Köln, den 28.06.2018

Mehrzweckhalle Clemens- August Schule, Optimierung der Anforderungen

Abb. A1 Lageplan und Rasterlärmkarte für $h = 5\text{m}$

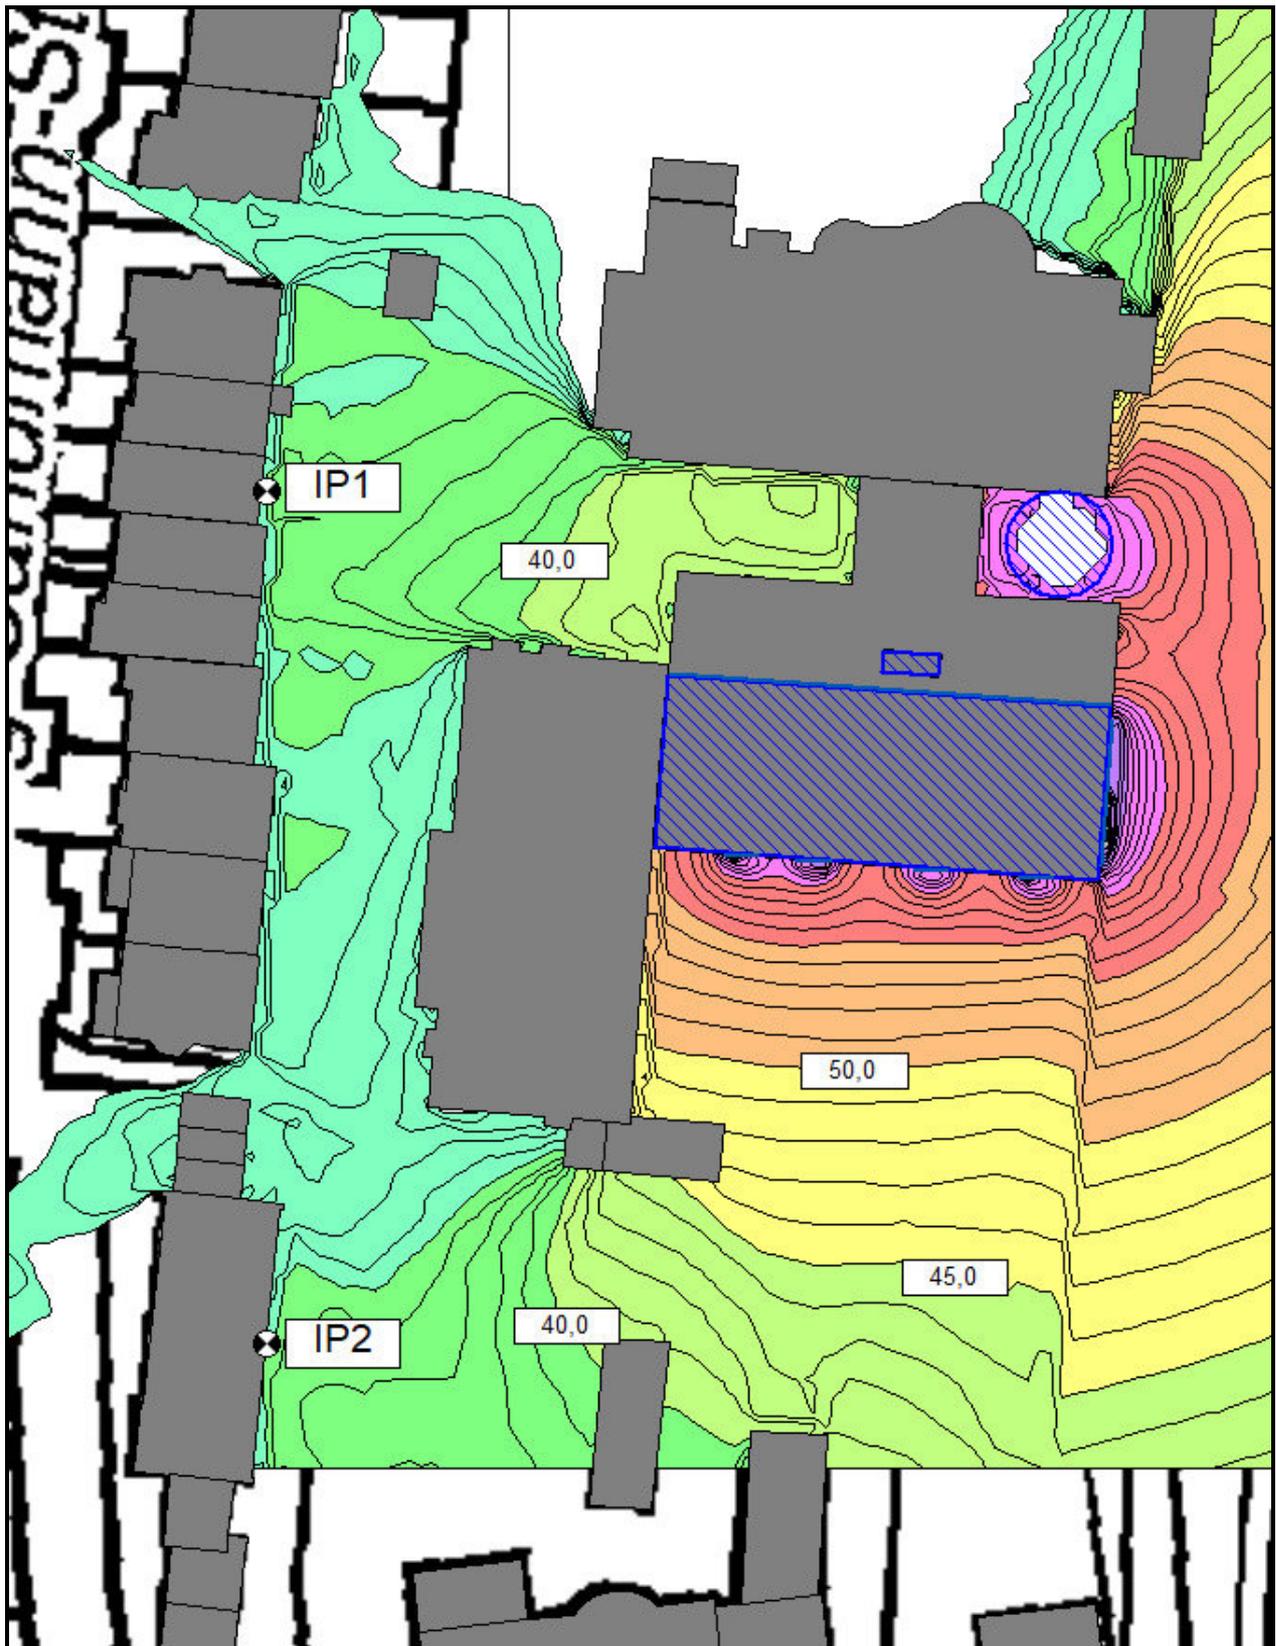
abstimmungsgemäß haben wir nach der gemeinsamen Besprechung vom 19.06.2018 in Ihrem Hause eine erste Optimierungsberechnung der schalltechnischen Anforderungen an das BV Mehrzweckhalle durchgeführt. Hierbei haben wir die Lüftungsanlage sowie die Personen im Freien entsprechend dem Besprechungsergebnis verortet (Abb. A1).

Abb. A2 Modellansicht

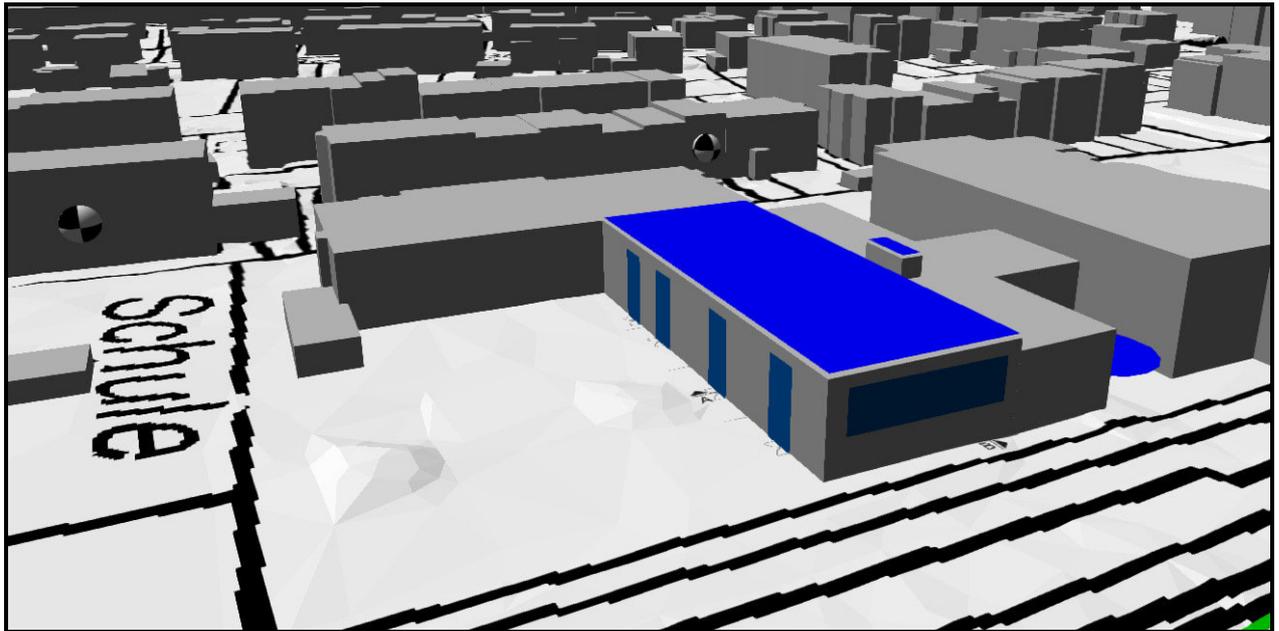
Die Fensterflächen der Südseite haben wir im Datensatz auf eine Gesamtbreite von jeweils 3 m verkleinert (Abb. A2).
